Rifacimento metanodotto Ravenna - Chieti
Tratto Ravenna - Jesi
DN 650 (26"), DP 75 bar
ed opere connesse

STUDIO DI IMPATTO AMBIENTALE

APPROFONDIMENTI TEMATICI RELATIVI ALLA RICHIESTA MATTM
PROT. DVA N. 025243 DEL 09.11.2018

Approfondimenti tematici
Note Regione Emilia Romagna, Regione Marche
Pareri e Osservazioni del pubblico

Fig. 2.3/A: Particolare dell'interferenza con la formazione forestale vincolata in Comune di Ravenna

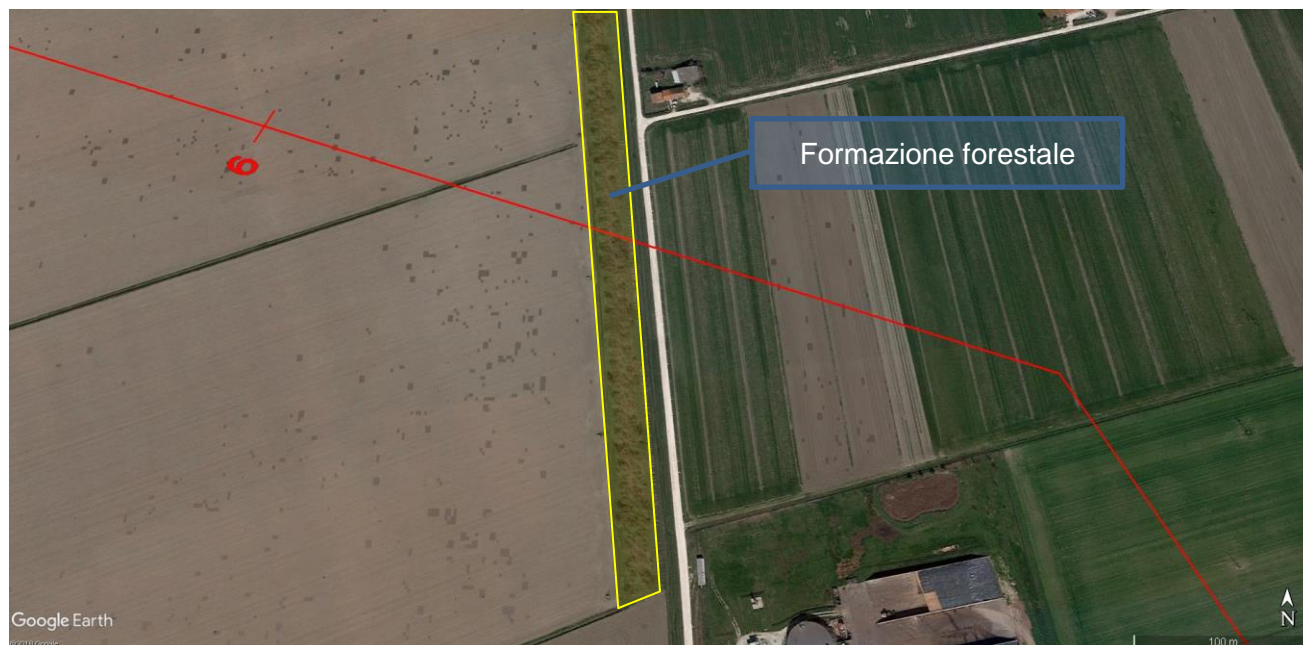
“11. i tracciati alternativi sopraindicati potrebbero permettere altresì di evitare anche l’attraversamento, nell’area a sud dell’Ortazzo, di alcune aree a vincolo forestale derivanti dalla presenza di boschi e foreste nel territorio del Comune di Ravenna (Tav. PG-SN-101) che diversamente andrebbero preservate con attraversamenti in tunnel ovvero senza la realizzazione di scavi a cielo aperto con il conseguente abbattimento della componente vegetale vincolata;”

La variante apportata al tracciato del “Met. Ravenna – Recanati tratto Ravenna - Jesi DN 650 (26”)” citata al precedente paragrafo 2.3.1 è stata sviluppata in modo da evitare, per quanto possibile, anche le interferenze con le citate aree forestali nel territorio comunale di Ravenna.

In corrispondenza del nuovo tracciato della condotta si registra un unico breve tratto di interferenza (vedi fig. 2.3/A e 2.3/B) che sarà attraversato, unitamente all’adiacente canale ed alla contigua strada asfaltata, per mezzo di metodologia in trenchless, evitano il taglio della vegetazione esistente.

Fig. 4.6/A: Variazione dell'asse della condotta in prossimità del corso del T. Triponzio

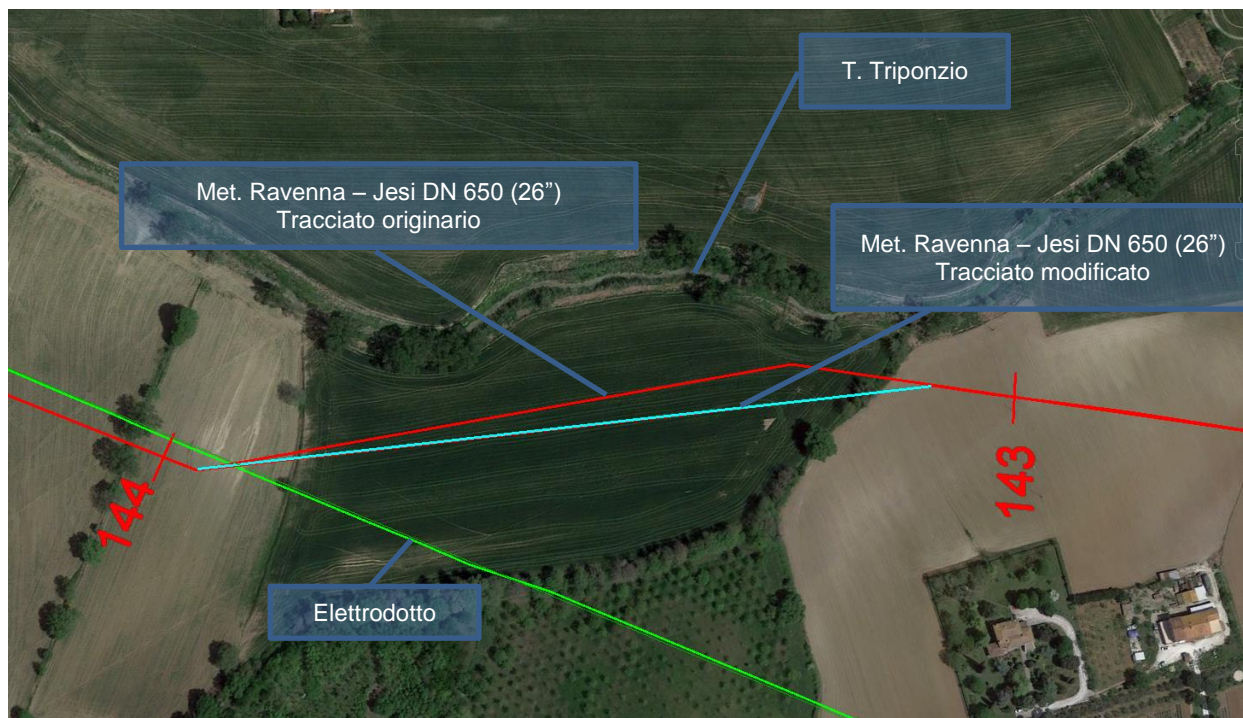
- a) *Il nuovo tracciato di progetto per un tratto di condotta compreso fra Via Perella e Via Piana di Cardinale che costeggia il Torrente Triponzio risulta all'interno della perimetrazione dell'area PAI individuata come area inondabile a rischio molto elevato "R4" con codice E-12-0004", con possibili interferenze negative con l'argine del Torrente stesso; si ritiene pertanto di valutare una modifica puntuale al tracciato con esternalizzazione all'area esondabile (planimetria allegata alla delibera G.M. n. 101/2018 - allegato "A").;*

Fig. 4.6/B: Tratto compreso tra Via Piana di Cardinale e Via L. da Vinci - il "Met. Ravenna – Jesi DN 650 (26")" è posto parallelamente all'esistente elettrodotto

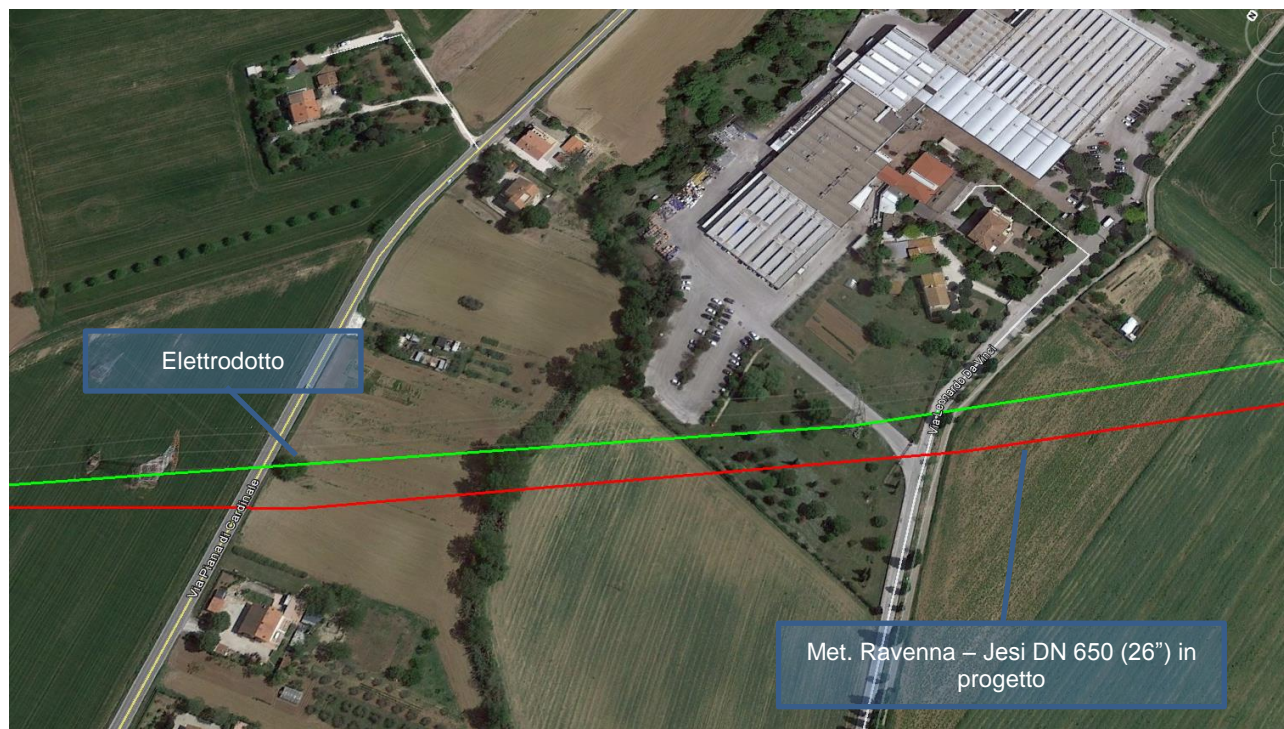
- b) *Il nuovo tracciato di progetto per un tratto di condotta compreso tra Via Piana di Cardinale e Via L. da Vinci con attraversamento del Fosso Selva interessa la sottozona "V1" prevista dal Piano Regolatore Generale vigente; si ritiene pertanto che il tracciato sia il più possibile allineato e avvicinato all'elettrodotto esistente al fine di limitare l'area sottoposta a vincolo di rispetto (planimetria allegata alla delibera G.M n. 101/2018 - allegato "B");*

Fig. 4.6/C: Ottimizzazione del tracciato proposta tra Via Le Cozze e la S.P. 76

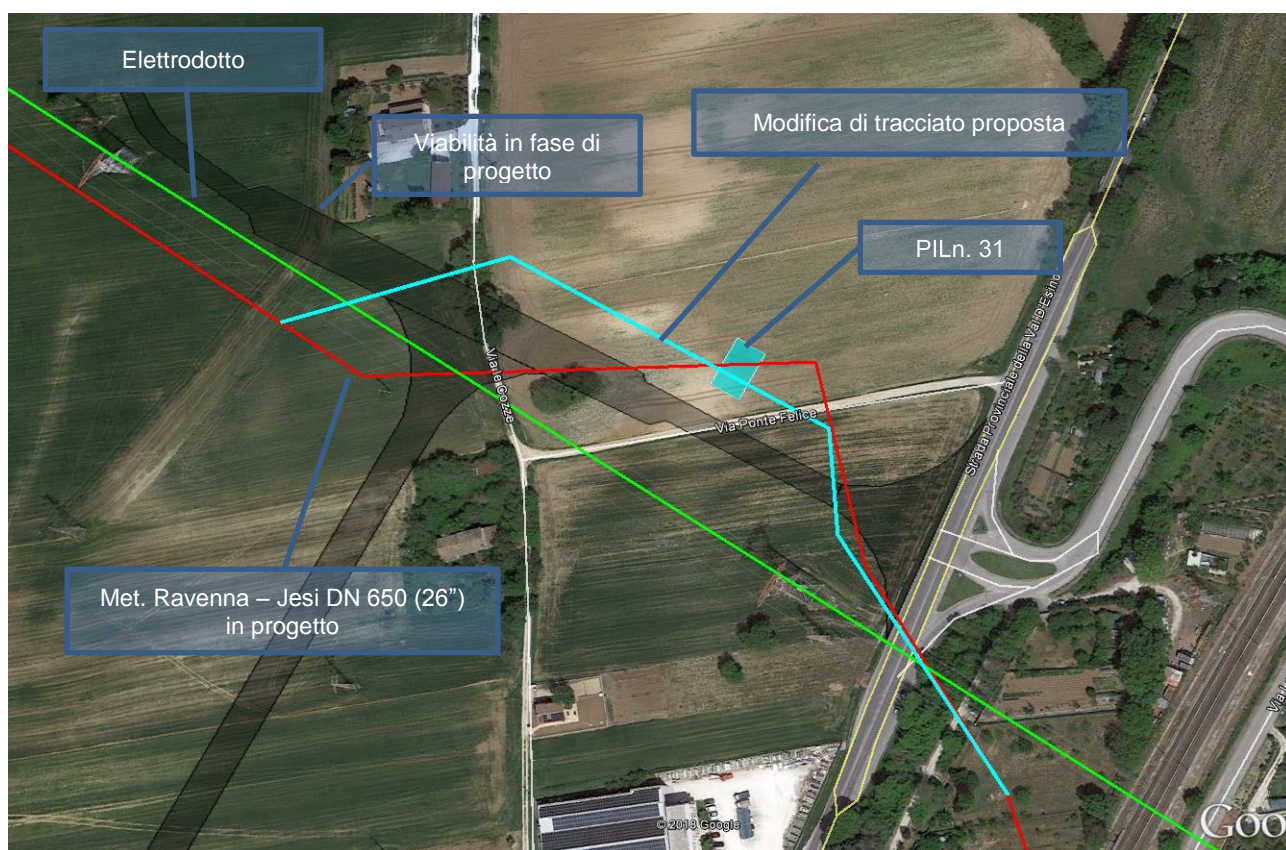
- c) *Il nuovo tracciato di progetto per un tratto di condotta compreso tra Via Le Cozze e Strada Provinciale S.P. 76 interessa la sottozona "04" e una nuova viabilità stradale previste dal Piano Regolatore Generale vigente; si ritiene pertanto che il tracciato sia il più possibile allineato e avvicinato all'elettrodotto esistente al fine di limitare l'area sottoposta a vincolo di rispetto (planimetria allegata alla delibera G.M n. 101/2018 - allegato "B");*

Viene comunque raccolta l'indicazione di allineare il tracciato alla linea elettrica ed alla futura viabilità, proponendo una ottimizzazione che si sviluppa in parte parallelamente alla futura viabilità e che presenta negli attraversamenti più adeguati angoli di incidenza. In corrispondenza degli attraversamenti della futura viabilità, il metanodotto sarà messo in opera in tubi di protezione in acciaio, consentendo la realizzazione della nuova strada ed evitando ulteriori interventi di adeguamento.

Nelle figure seguenti è rappresentata la nuova ipotesi proposta su immagine aerea (vedi fig. 4.6/C) e sullo stralcio della zonizzazione del Piano Regolatore vigente (vedi fig. 4.6/D).

Fig. 4.12/A: Stralcio planimetrico dell'area con modifiche proposte dai richiedenti e possibile ottimizzazione (linea tratteggiata in ciano)

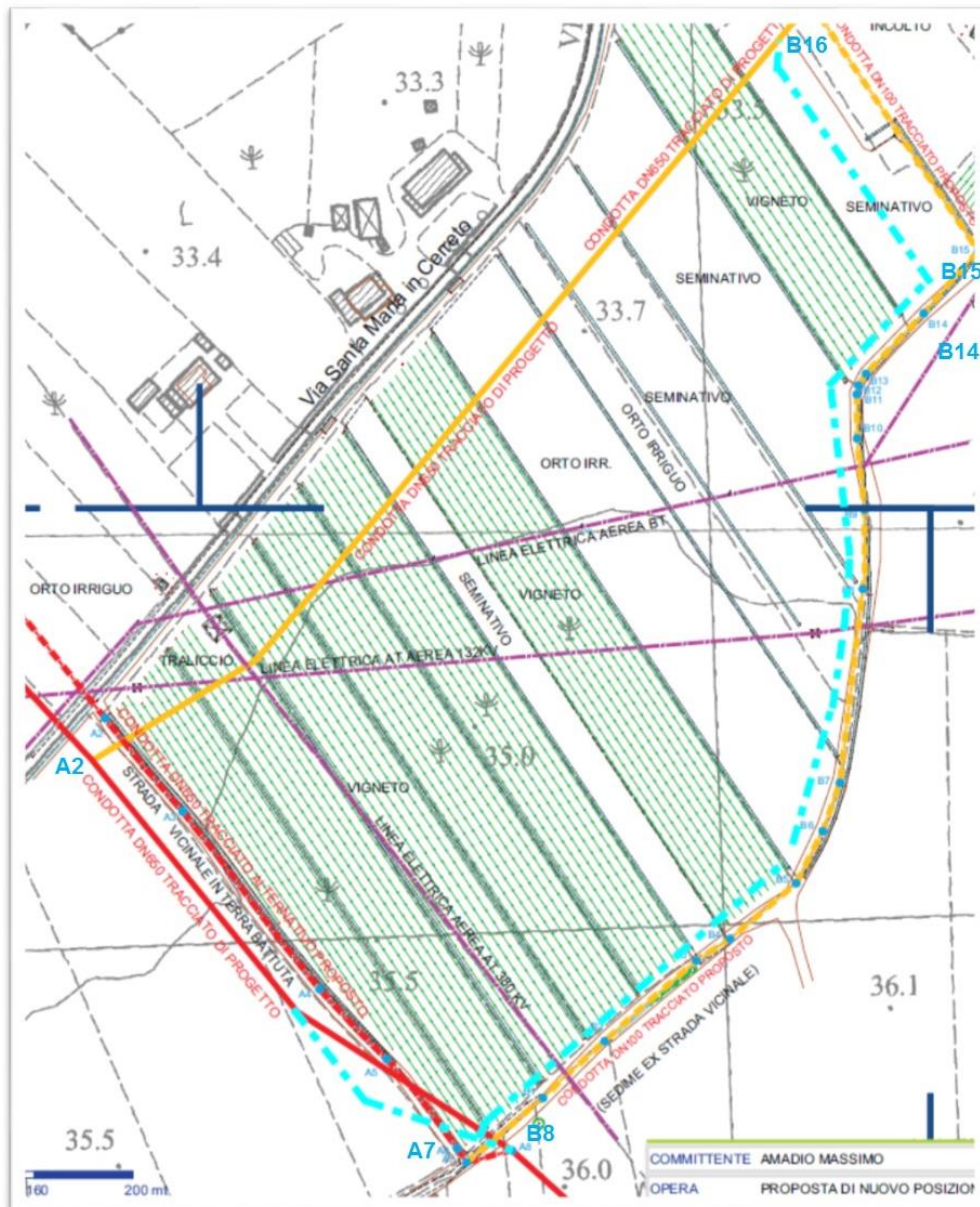
In riferimento alle osservazioni sopra riportate, dove viene richiesta la possibilità di apportare alcune modifiche ai percorsi del "Met. Ravenna-Jesi DN 650 (26")" e "Met. Rif. All. al Comune di Coriano 2ª Presa DN 100 (4")", si è provveduto a valutarle individuando alcuni aspetti che non consentono di accoglierle integralmente.

Detta ottimizzazione modifica le soluzioni proposte nell'osservazione ricevuta, mantenendo comunque l'obiettivo di sviluppare le condotte, per quanto possibile, ai margini delle proprietà.

In merito alle soluzioni indicate nelle osservazioni ricevute, si osserva:

Fig. 4.12/B: Stralcio catastale con rappresentazione della variante proposta nella nota dei richiedenti per il “Met. Rif. All. al Comune di Coriano 2a Presa DN 100 (4”)”

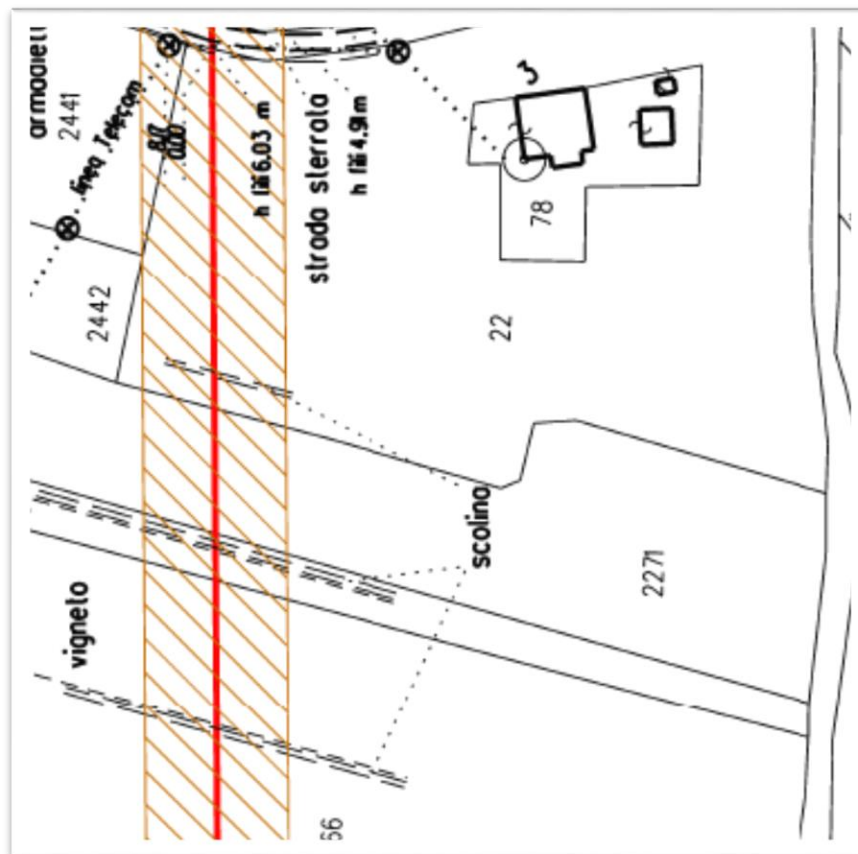
- il tracciato del “Met. Rif. All. al Comune di Coriano 2a Presa DN 100 (4”)”, indicato in riferimento alla ex strada vicinale, tratto B8-B14, comporta di interessare con la fascia di servitù generata dal metanodotto, dell’ampiezza di 27 m, (centrata rispetto all’asse del metanodotto), le proprietà limitrofe alle attuali coinvolte;
- il tracciato della stessa linea DN 100 (4”), in riferimento al tratto B15 – B16 interesserebbe, con la variante proposta, il mappale 22 del foglio 165, appartenente ad un proprietario non incluso nella lista dell’osservazione ricevuta (vedi fig. 4.12/B).
